**INFORME DE HITO DE CONTROL  
N° 016-2022-OCI/0398-SCC**

**“EJECUCIÓN DE LA OBRA: CREACIÓN DEL SERVICIO DE  
PROTECCIÓN CONTRA INUNDACIONES EN LA LOCALIDAD  
DE HUARACALLA – HUAYLLA – CHACAPAMPA, AMBOS  
MÁRGENES DEL RIO HUALLAGA EN EL DISTRITO DE  
AMBO, PROVINCIA DE AMBO, DEPARTAMENTO DE  
HUÁNUCO”**

**HITO DE CONTROL N° 2: VERIFICACIÓN DE AVANCE  
SEGÚN ESPECIFICACIONES TÉCNICAS AL MES DE  
AGOSTO DE 2022 Y COMPROBACIÓN DE  
DOCUMENTACIÓN PRESENTADA EN SU RESPECTIVA  
VALORIZACIÓN.**

**Imagen n.º 1**  
**Detalle de Gavión – Sector Huaylla**

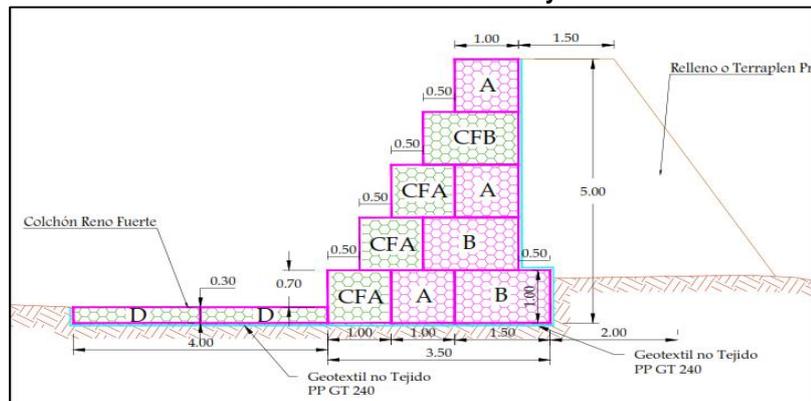
- Se ejecutó la instalación de geotextil no tejido de 177 metros de largo con 3.5 metros de ancho correspondientes a la base del muro que comprenden un (1) gavión Tipo CFA, uno (1) Tipo A y uno (1) Tipo B. equivalente a 619.5 m<sup>2</sup>. (vease imagen n.º 1)

**Imagen n.º 2**  
**Detalle de Gavion – Sector Huaracalla**

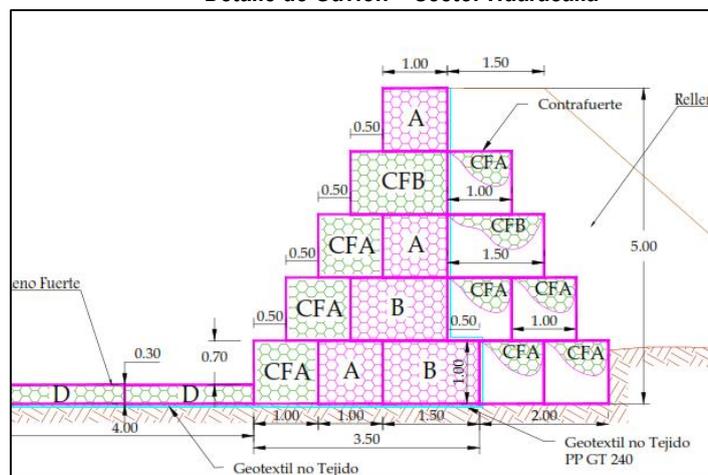
- Se ejecutó la instalación de geotextil no tejido de 20 metros de largo con 5.5 metros de ancho correspondientes a la base del muro que comprenden a tres (3) gaviones Tipo CFA, uno (1) Tipo A y uno (1) Tipo B, equivalente a 110.0 m<sup>2</sup>. (vease imagen n.º 2).
- Se ejecutó la instalación de geotextil no tejido de 165 metros de largo con 3.5 metros de ancho correspondientes a la base del muro de gaviones Tipo B y Tipo CFA, equivalente a 577.5 m<sup>2</sup>. (vease imagen n.º 2).

**Imagen n.º 8**  
**Detalle de Gavión – Sector Huaylla**

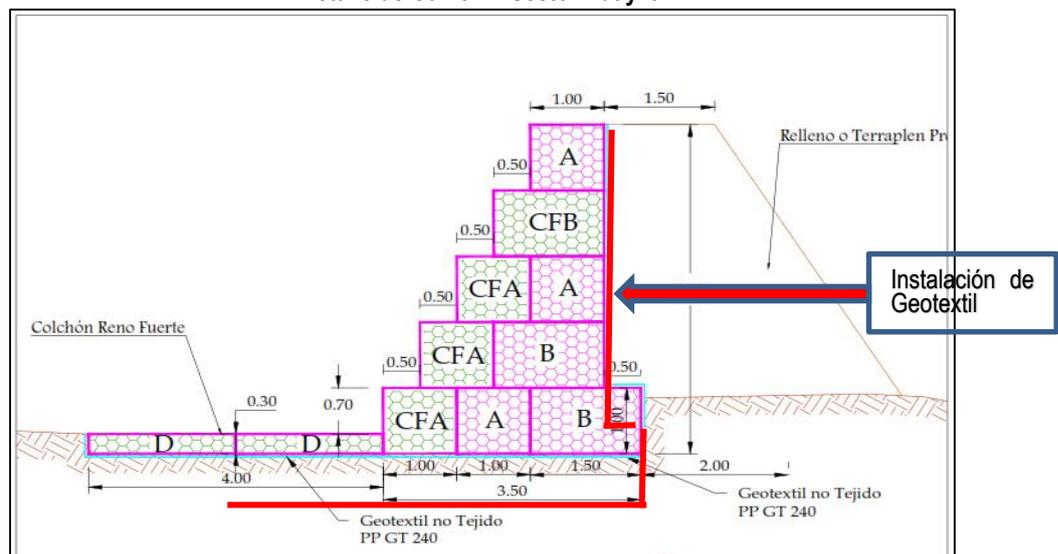
En el sector de Huaylla se está ejecutando la instalación del geotextil no tejido, en donde se advierte que el proceso de instalación de geotextil se viene desarrollando de acuerdo al avance de la instalación de los gaviones, es decir se viene ejecutando en varios trazos conforme el avance de la instalación de cada nivel de gavión; sin embargo, no se visualiza un margen de traslape en el que se pueda acoplar el geotextil faltante correspondiente al gavión CFB y gavión tipo A, conforme lo detalla el plano clave – Sector Huaylla (Planimetría con proyecto)
